Asunto: Respuesta a nota DEIA-DEEIA-AC-0009-1301-2023 – Primera información aclaratoria al EsIA Categoría II

Ref.: Proyecto “Área de extracción de material tosca para relleno, campamento y áreas de acopio para el proyecto Rehabilitación y Financiamiento de la Vía La Feria – Playa Paunch, Vía Big Creek – Boca de Drago y Calles Internas en Isla Colón”.

**RESPUESTA A LA NOTA DEIA-DEEIA-AC-0009-1301-2023
PRIMERA INFORMACIÓN ACLARATORIA AL ESTUDIO DE
IMPACTO AMBIENTAL CATEGORÍA II**

ANEXO 1. MAPA DEMOSTRATIVO ÁREAS DE INTERVENCIÓN Y AREA DE PROTECCION.

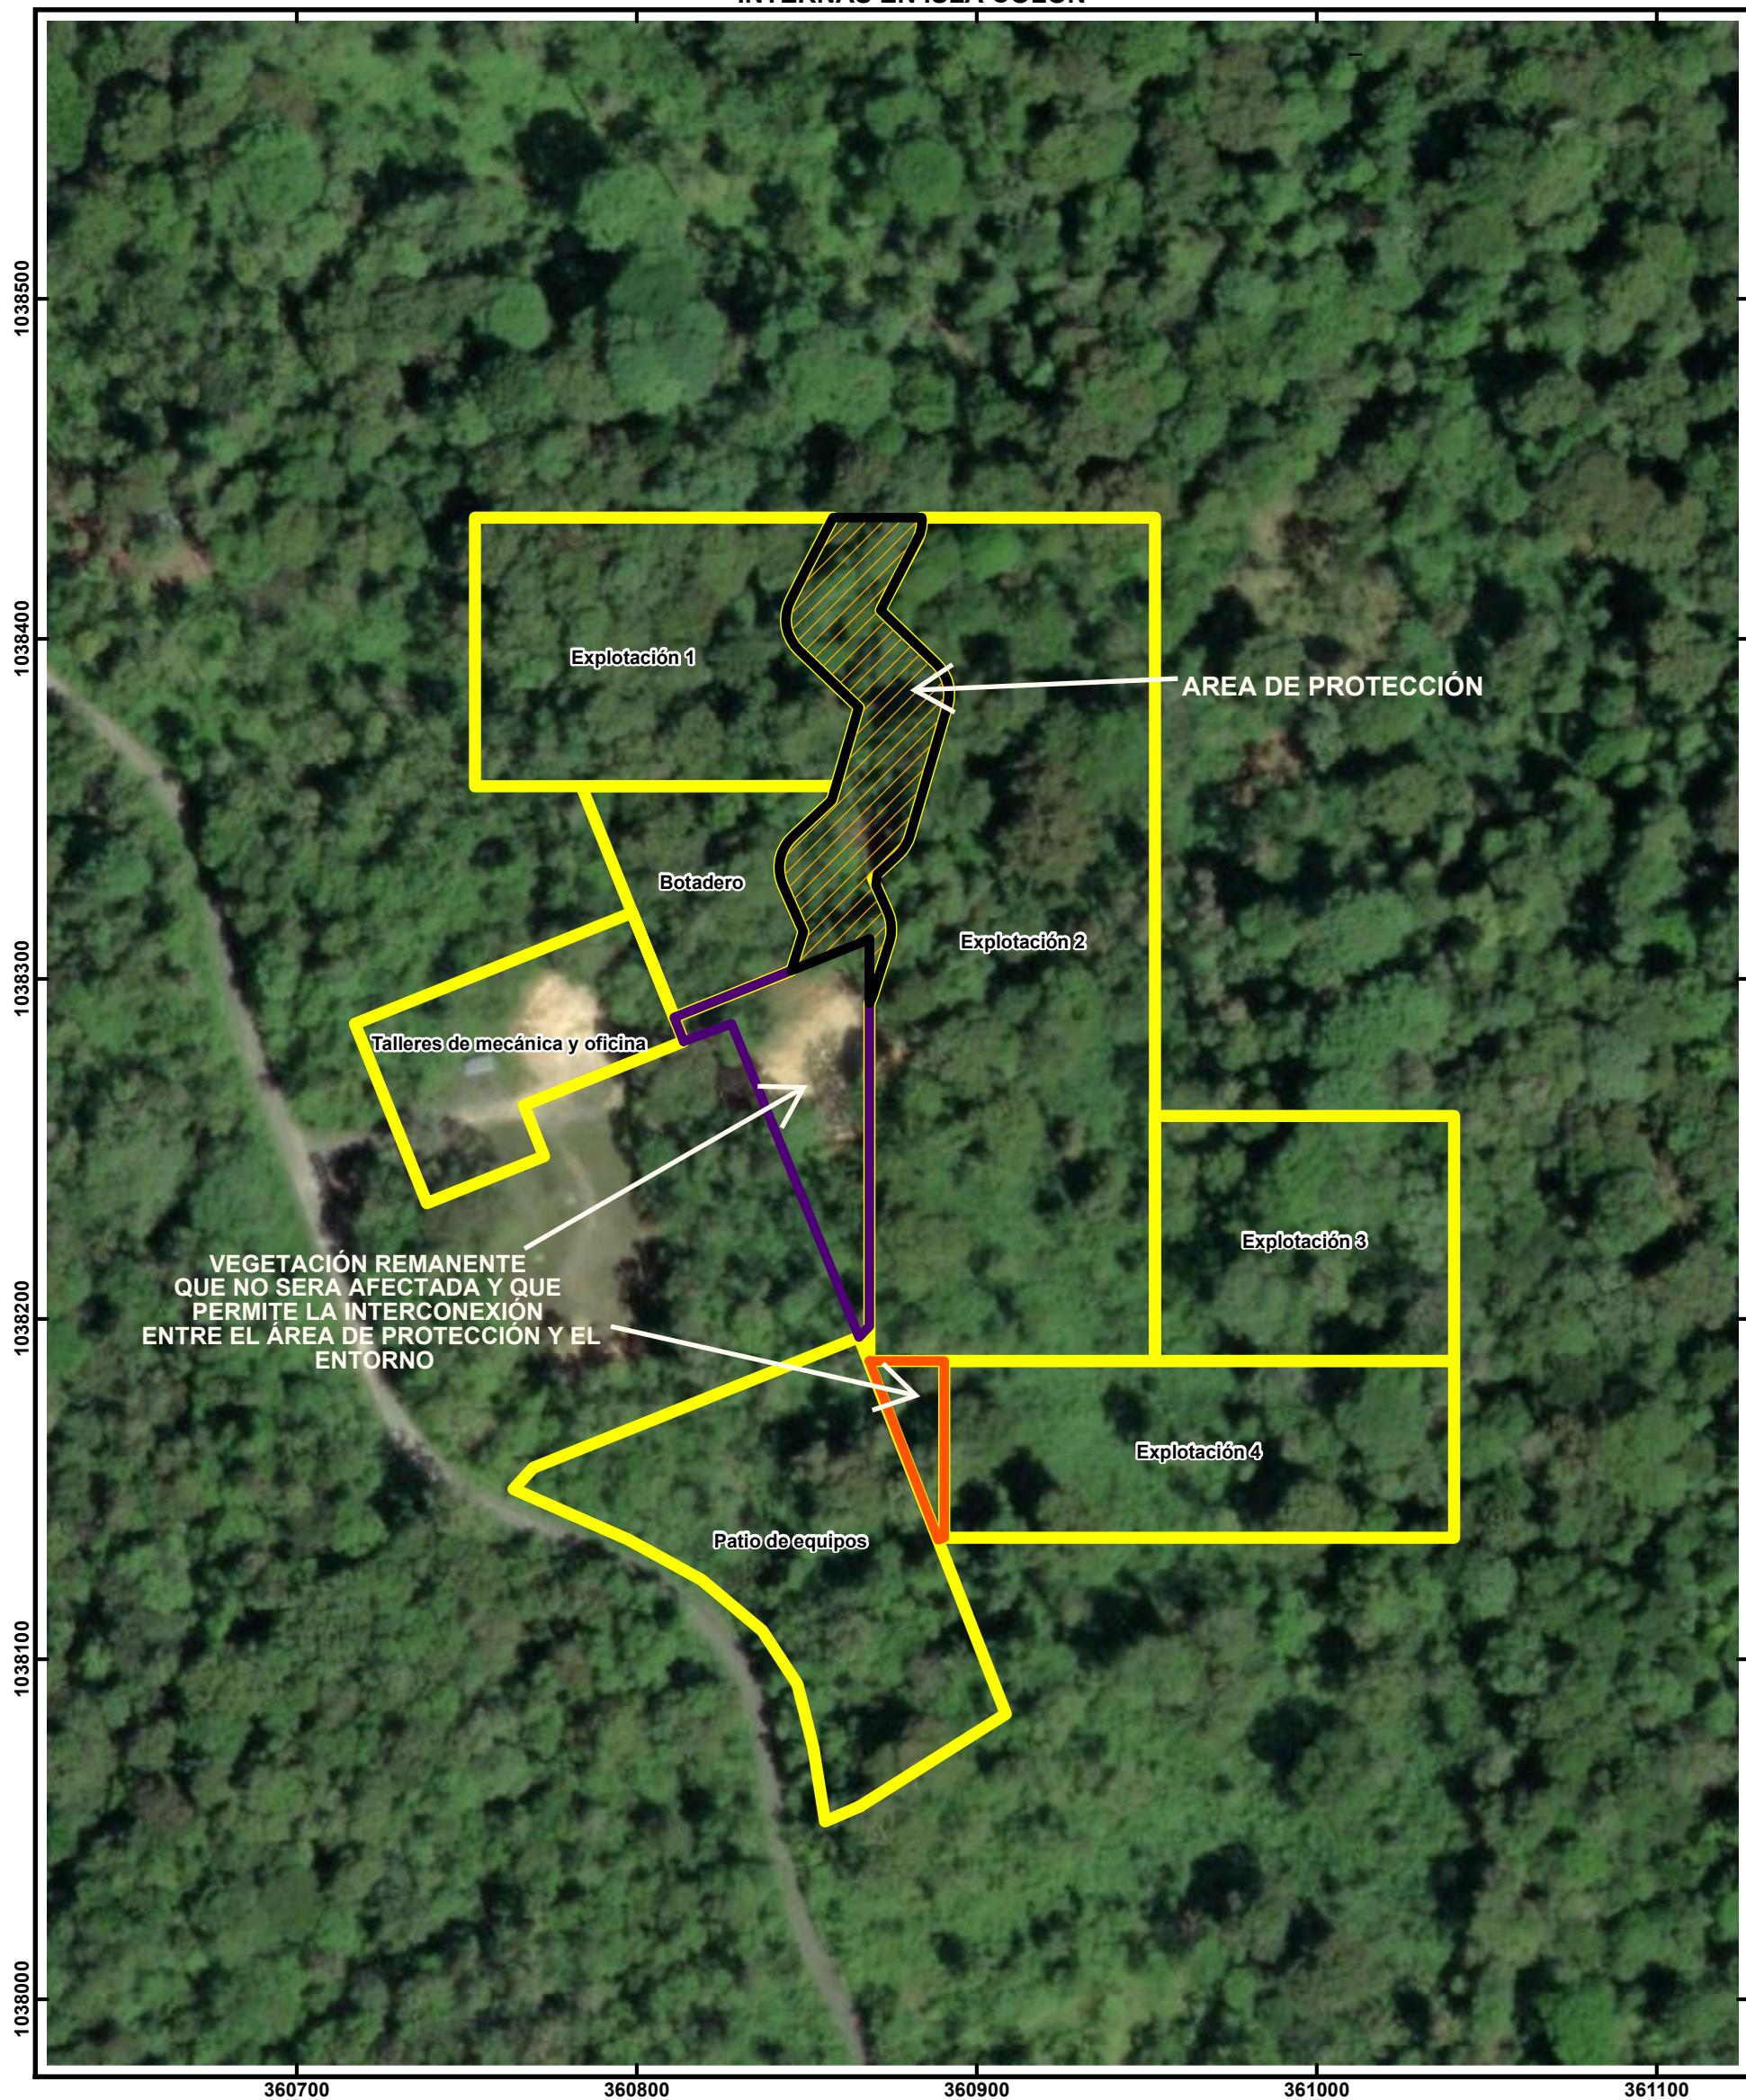
- a. Definir las áreas de intervención (frentes extractivos) y áreas de maniobras cuya distribución considere zona de protección que garantice la interconectividad del ecosistema. Acompañadas de un plano que detalle dichas zonas (intervención y protección) debidamente georeferenciadas, con sus coordenadas UTM.
- b. Considerando el literal a, defina el volumen y/o porcentaje de cobertura boscosa a afectar por el desarrollo del proyecto

Para mantener la conectividad entre los polígonos del proyecto y el entorno se considera mantener una franja de protección:

- Zona de protección 1: Contempla una superficie de **0.38 Has** con una longitud de 150 metros y 25 m de ancho que interconecta *el polígono de botadero, zona de extracción #1 y zona de extracción # 2 con un remanente de vegetación (que no constituye parte del proyecto y por lo tanto no será afectados por las actividades del proyecto)* localizados al sur del área de botadero que a su vez interconecta con toda la vegetación circundante al área de proyecto (Ver Mapa 1.) Esta zona de protección se caracteriza por la conectividad entre las copas de los árboles existentes.

De esta forma se garantiza la conectividad entre los polígonos que integran el proyecto y el entorno. Para la demarcación del polígono de protección se consideró las áreas de avistamiento del Mono cariblanco (*Cebus capucinus*).

Seguidamente se presenta un Mapa Conceptual del área de protección que trascurre dentro de los polígonos de extracción 1, 2 y botadero y que permite la interconexión del ecosistema, toda vez que se mantiene conexión entre las copas de los árboles y el remanente de vegetación existente al sur del área de botadero. (Ver Anexo 1)
